## Krycí list ZBV

Název Stavby dle SoD: „II/339 Čáslav, most ev.č. 339-004“ Název stavebního objektu/provozního souboru (SO/PS): SO 201, Most ev. č. 339-004	Číslo SO/PS / / pořadí Změny SO/PS:  201/003	Číslo ZBV:  10
---	---	----------------------

Název Změny: ZBV č.10 - Změna třídy těžitelnosti zemin části výkopů pro opěry a výměna podloží základové spáry

# PŮDORYS

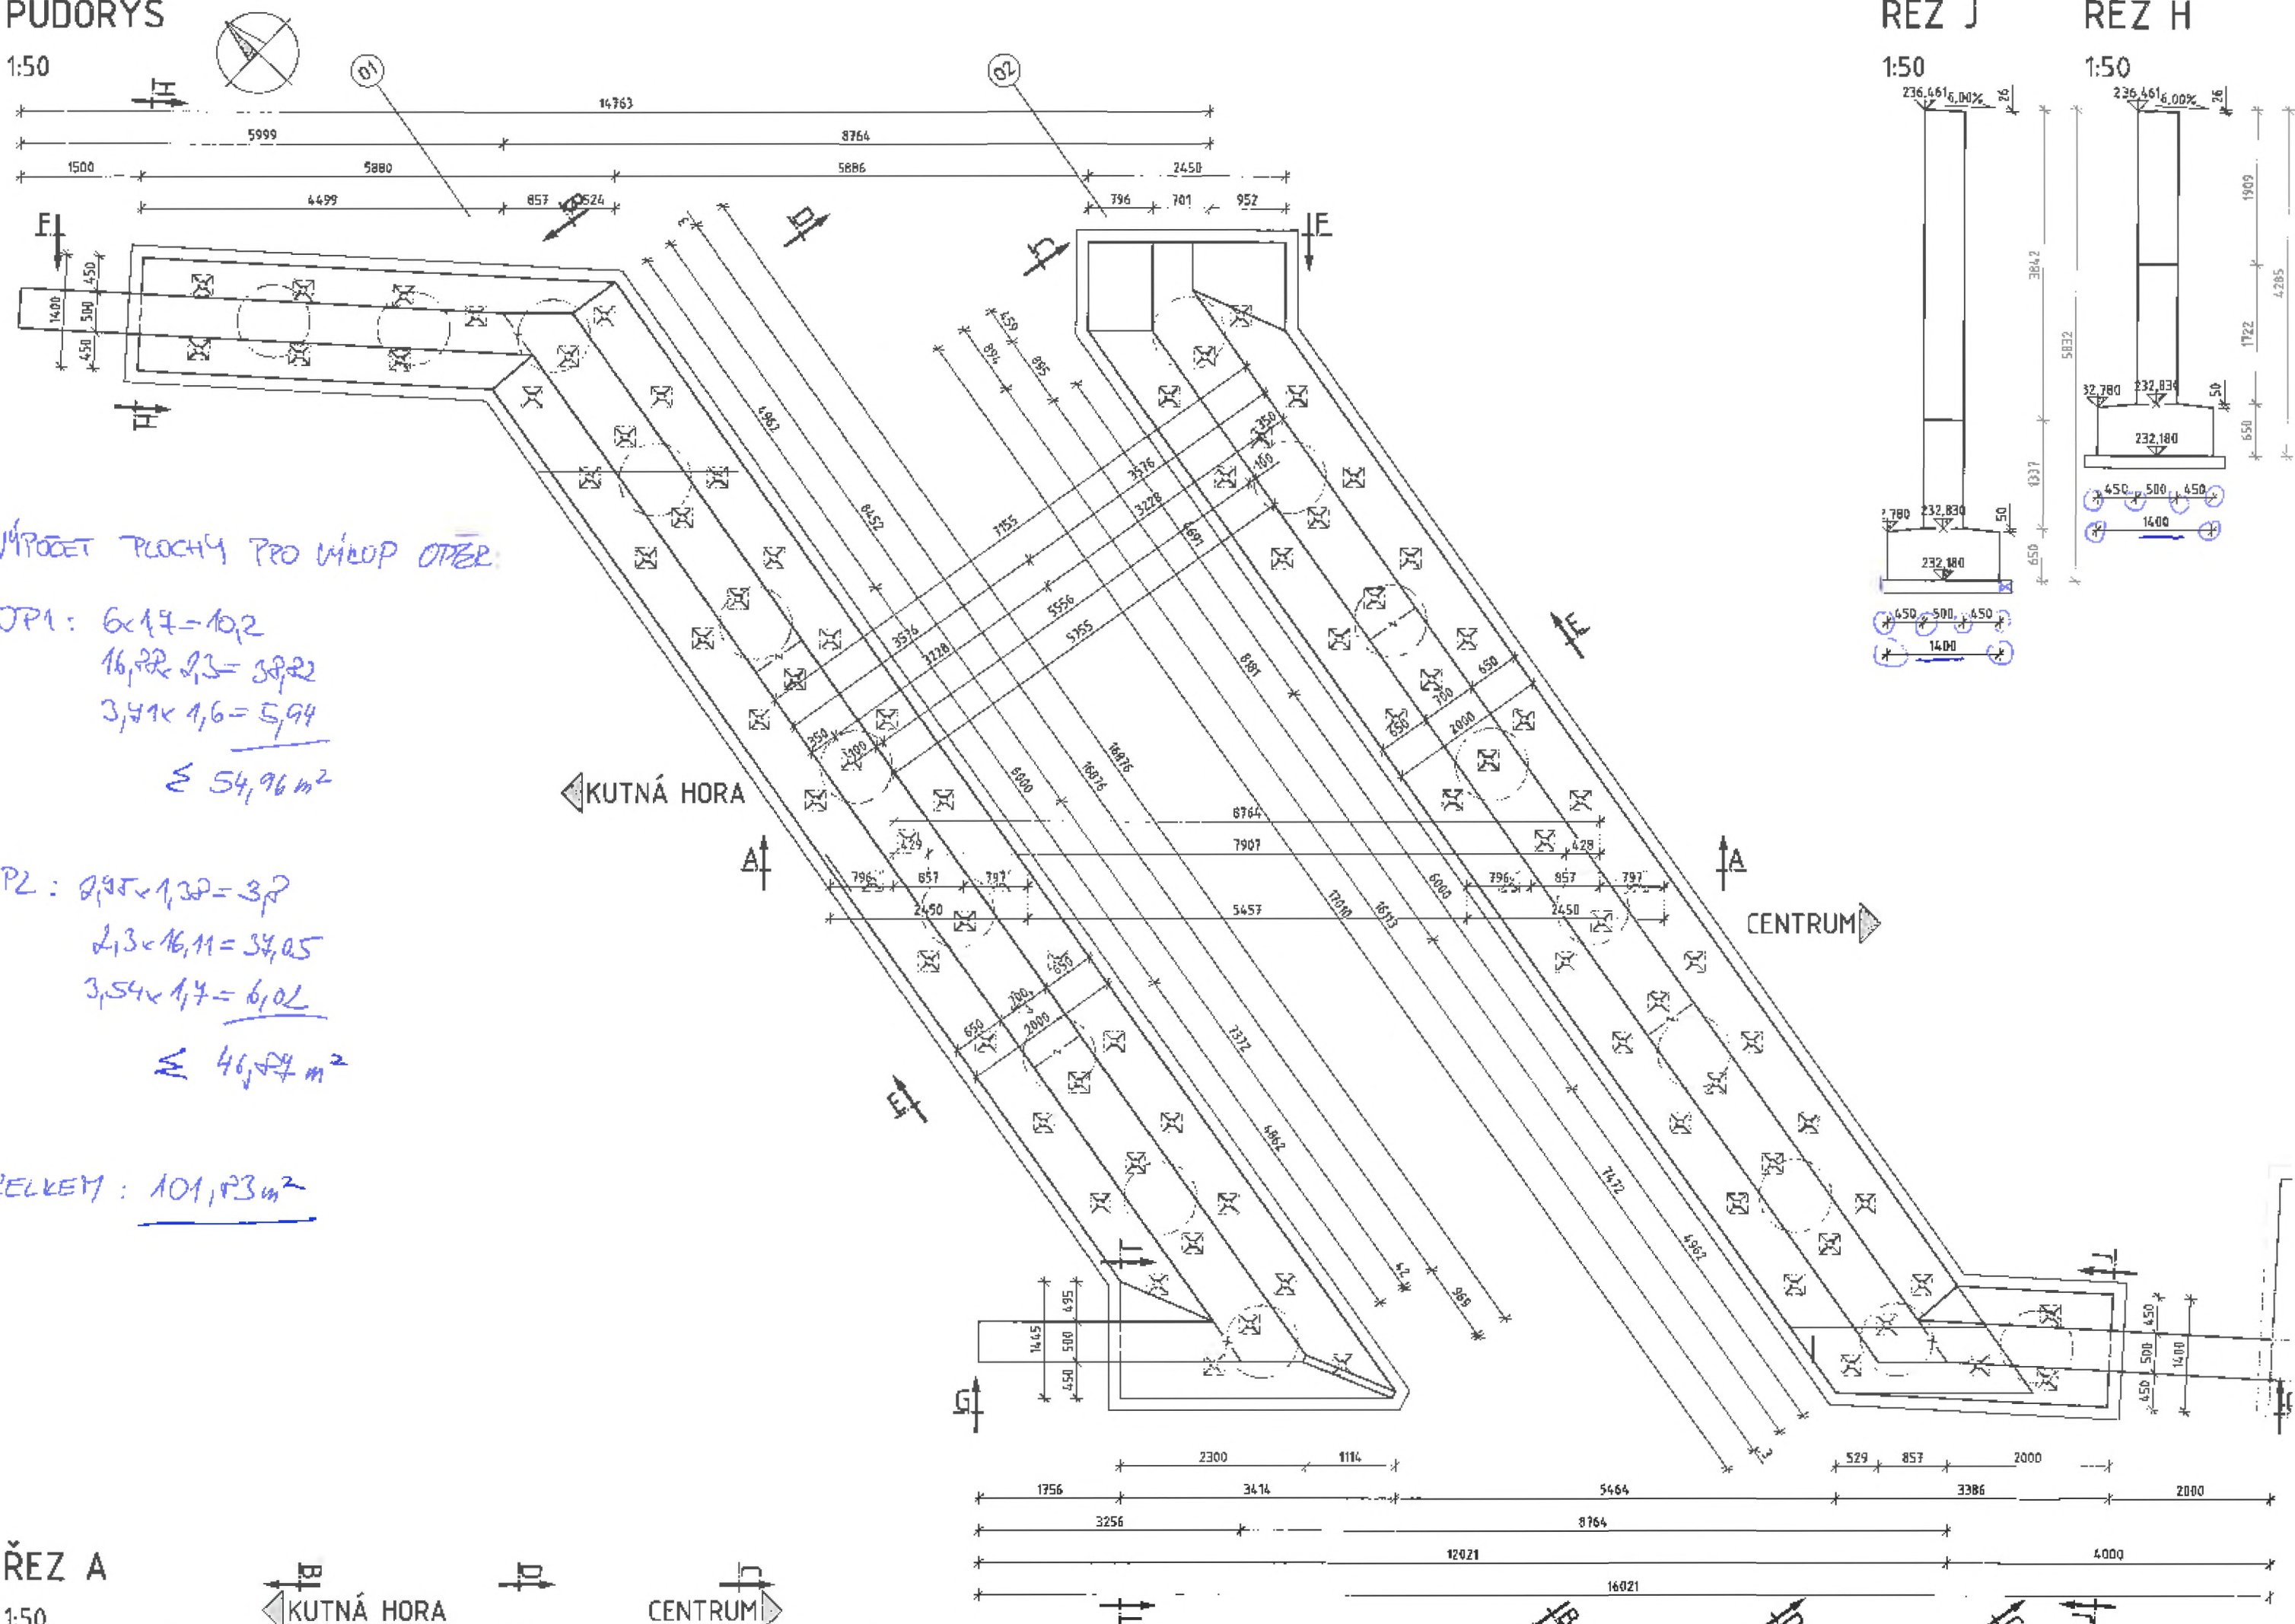
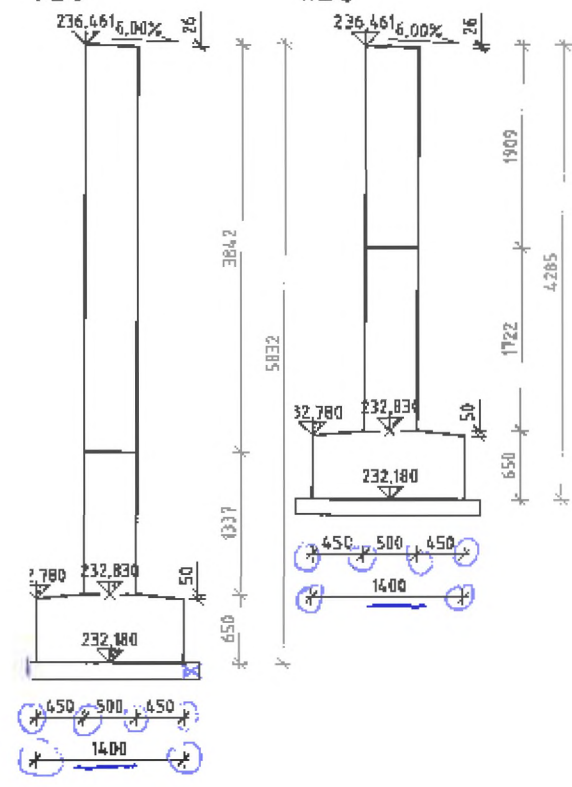
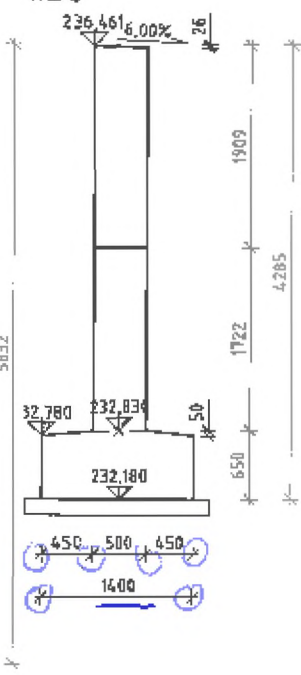
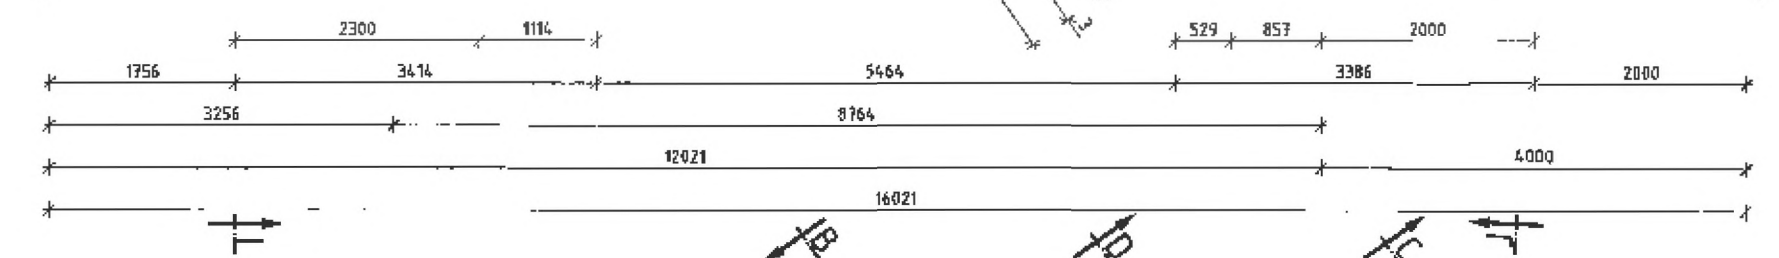
VÝPOČET PLOCHY PRO VÝLOP OTVĚR

OP1:  $6 \times 17 = 10,2$   
 $16,22 \times 2,3 = 37,22$   
 $3,41 \times 1,6 = 5,44$   
 $\leq 54,96 \text{ m}^2$

OP2:  $2,95 \times 1,32 = 3,89$   
 $2,13 \times 16,11 = 34,25$   
 $3,54 \times 1,7 = 6,02$   
 $\leq 46,17 \text{ m}^2$

CELKEM: 101,13 m<sup>2</sup>
